con la presente si inviano le Osservazioni contro il Progetto di un impianto eolico codiceprocedura ID_VIP/ID_MATTIM: 1269 denominato "Pitigliano" ubicato nei comuni di Pitigliano (GR) e Sorano (GR) costituito da 20 (venti) aerogeneratori di potenza nominale 7,0 MW per un totale di 140,0 MW con relative opere connesse ed infrastrutture indispensabili.

“Progetto di un impianto eolico denominato "Pitigliano" ubicato nei comuni di Pitigliano (GR) e Sorano (GR) costituito da 20 (venti) aerogeneratori di potenza nominale 7,0 MW per un totale di 140,0 MW con relative opere connesse ed infrastrutture indispensabili”

TESTO DELLE OSSERVAZIONI

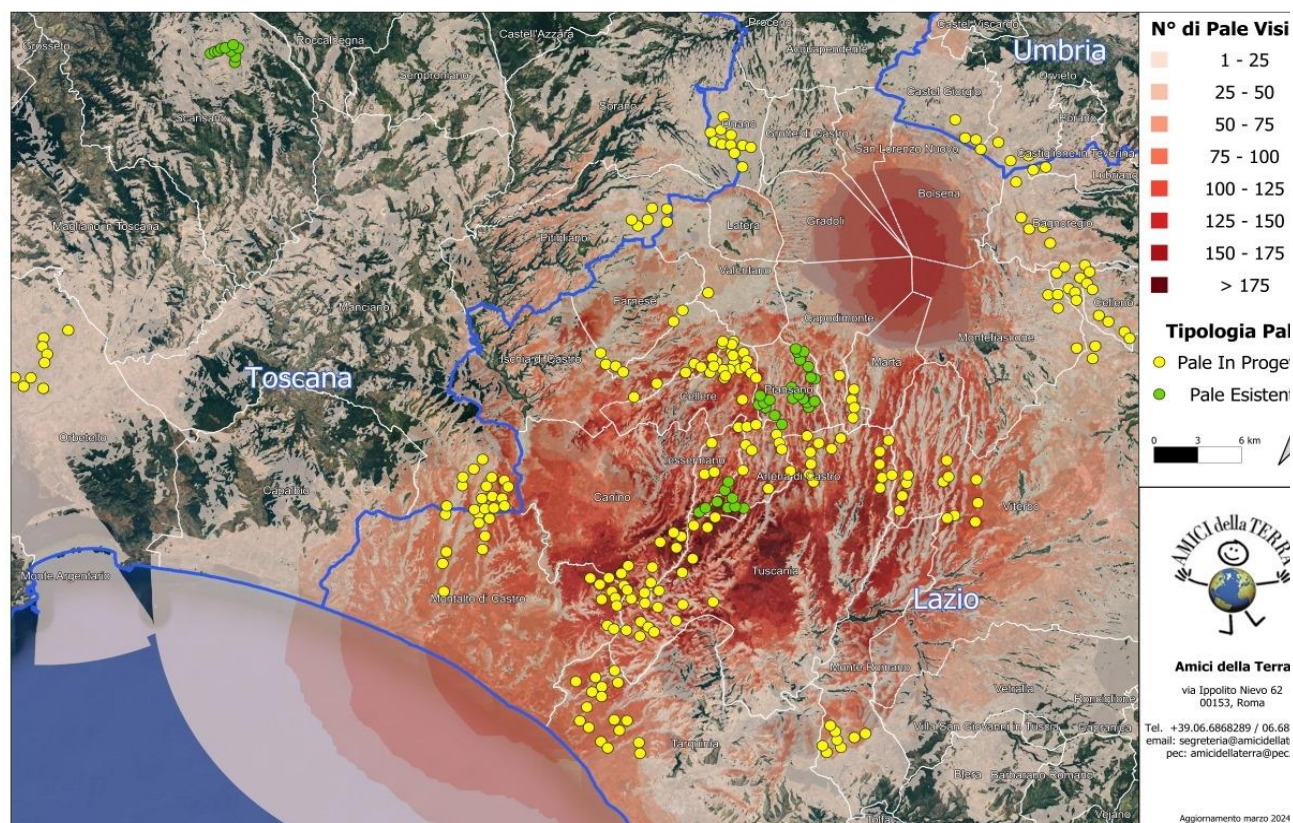
Alla luce di quanto descritto, possiamo concludere che la previsione *"Se a scala europea o nazionale la produzione di energia da fonti rinnovabili è spesso considerata*

come unilateralmente positiva, è infatti a scala locale che lo sviluppo delle energie rinnovabili può produrre esternalità negative che intaccano i valori culturali e naturali del paesaggio, con potenziali ricadute sul turismo, sulla produzione agricola e sull'identità e riconoscibilità dei luoghi” (da D.G.R Lazio n. 390/2022) è quanto mai appropriata anche per il territorio della “Città del Tufo” e della Tuscia settentrionale identificabili storicamente e culturalmente nella Maremma interna.

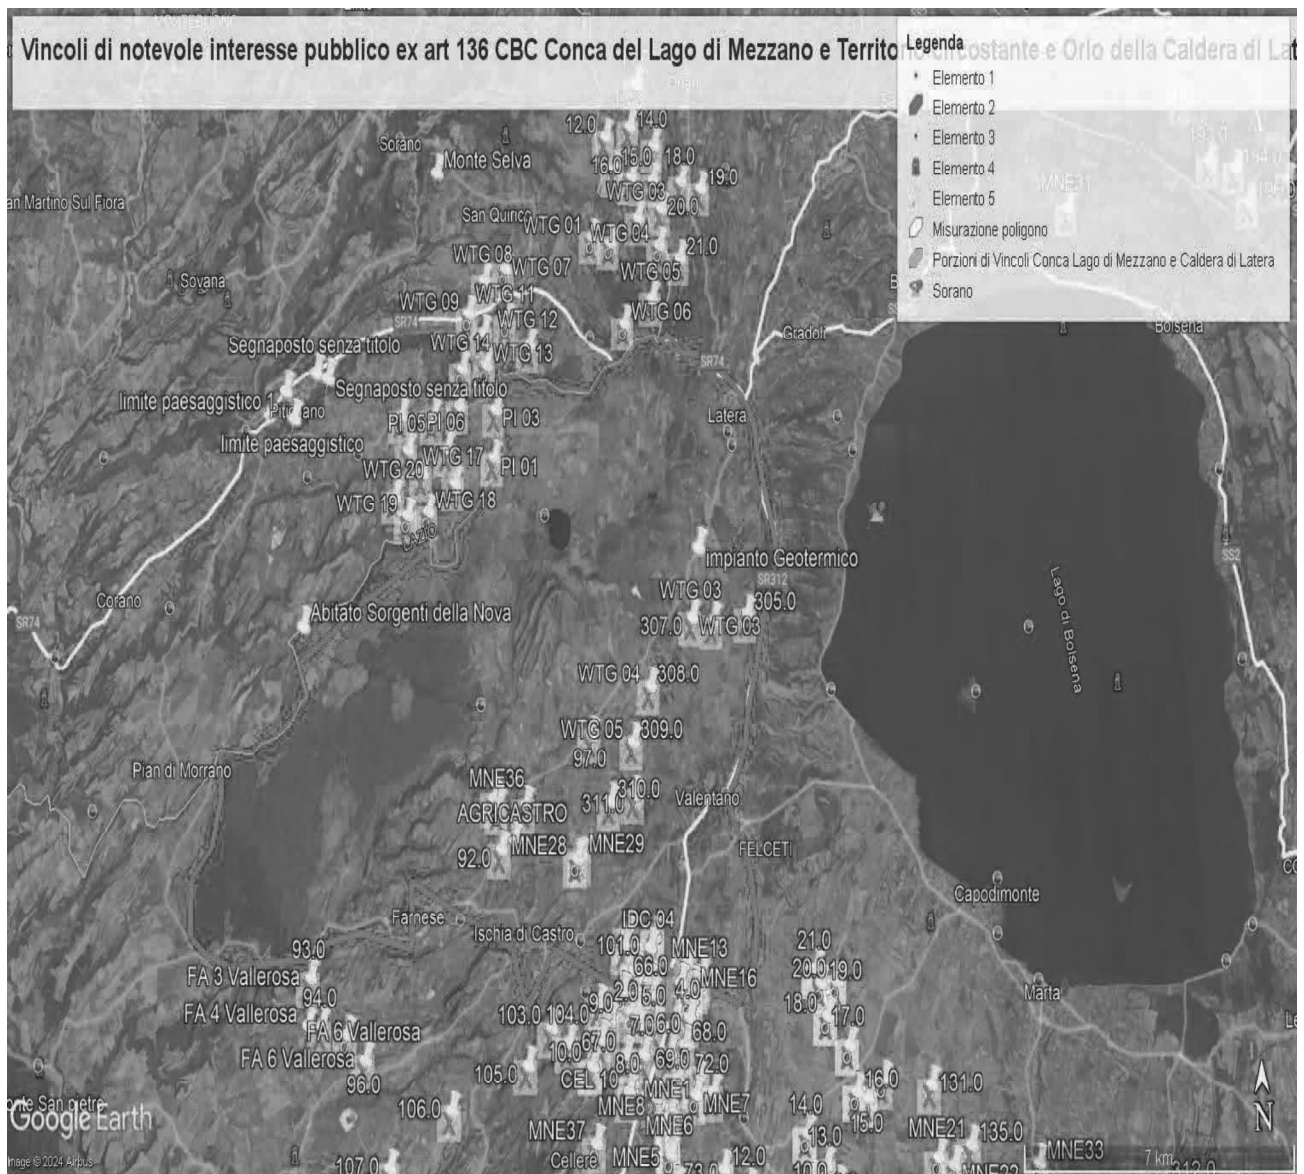
ma nelle sue immediate vicinanze (a soli 100 metri i primi due aerogeneratori) oltre ad impattare sul territorio e sulle economie di cinque Comuni del Lazio (Farnese, Onano, Latera, Valentano, Grotte di Castro e Gradoli) si trova nelle fasce di rispetto dei Beni di notevole interesse pubblico come si è evidenziate nelle Osservazioni precedenti e crea degli impatti negativi anche sui beni naturalistici come verrà dettagliato nell'Osservazione relativa alla Vinca. Inoltre, andrebbe a sommarsi al già enorme cumulo di impianti eolici e fotovoltaici e geotermici che creano una elevata criticità ambientale nella provincia di Viterbo e interferiscono anche con il territorio toscano come si può vedere dalle varie immagini dell'Allegato n. 1.

IMMAGINE n. 2 Impianto eolico industriale “Pitigliano” e distanze aerogeneratori dai Vincoli della Conca del Lago di Mezzano...

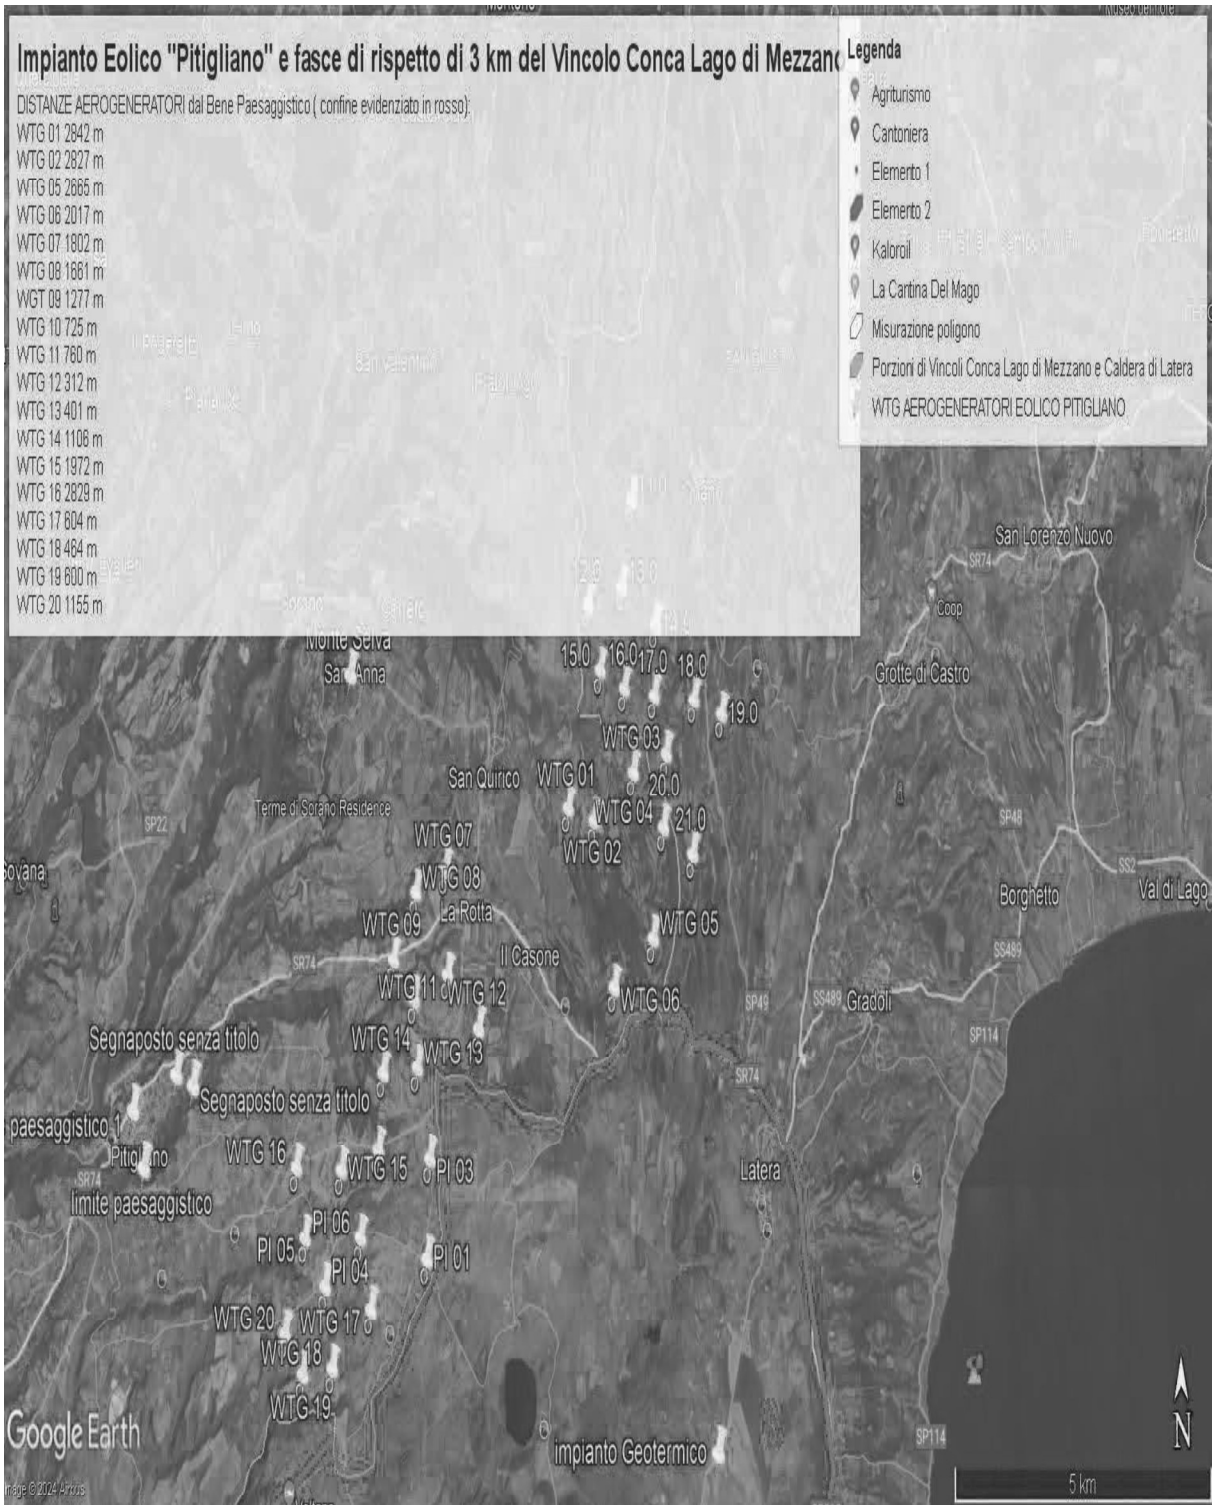
Come è illustrato nell'immagine si ribadisce che l'impianto industriale "Pitigliano" ricade completamente all'interno delle fasce di rispetto dei due vincoli di notevole

interesse pubblico e lambisce quelle di un terzo vincolo e quindi come affermato dal Consiglio di Stato nelle sentenze citate, l'impianto è insediato in area non idonea ai sensi dell'art. 20 comma 8 lettera c quater del D.Lgs. n. 199/2021 e ss.mm.ii al contrario di quanto sostiene la proponente.
